Sortland kommune
NATURFORVALTNING

NOTAT

GNR. 19, BNR. 10 - LANDBRUKSFAGLIG VURDERING AV ADKOMST

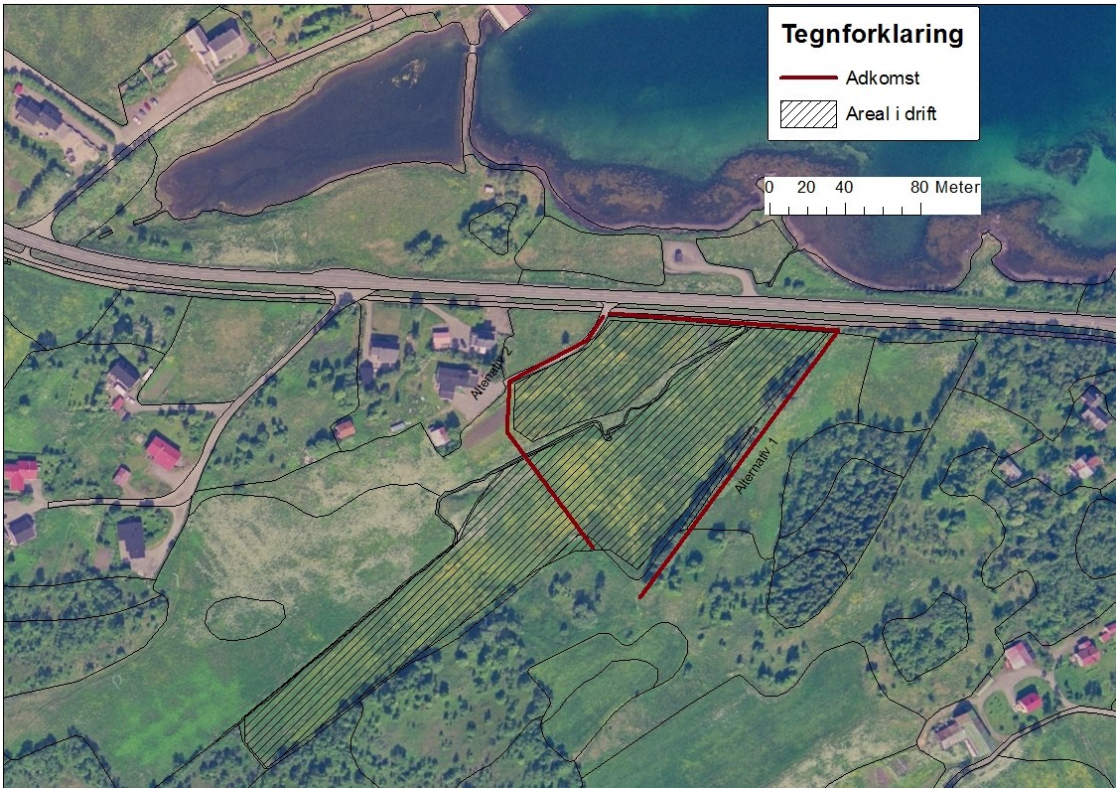
Notatet gjelder adkomst til planlagt bolig på gnr 19 bnr 10. Jeg forstår det slik at det er to alternative muligheter for adkomst når eksisterende avkjørsel til Jennestad boligfelt benyttes som vist på kartutsnittet nedenfor.

Alternativ 1 går først på gang/sykkelveg ca 120 meter og deretter på gammel sti/kjerreveg ca 170 meter. Alternativ 2 går langs eksisterende adkomstveg til Jennestad boligfelt ca 70 meter. Deretter lages det ny veg over dyrka mark, ca 100 meter. Dyrkamarka er i drift som leiejord. Det er flere eiendommer som høstes som et jordstykke, jfr skravur på kartutsnittet ovenfor.

Sett ut fra landbrukshensyn er alternativ 1 klart å foretrekke. Eksisterende veger kan benyttes, og jordbruksareal vil ikke bli berørt. Alternativ 2 vil legge beslag på dyrka mark i drift og dele et større sammenhengende jordstykke i to, dvs. gjøre det mer tungdrevet.
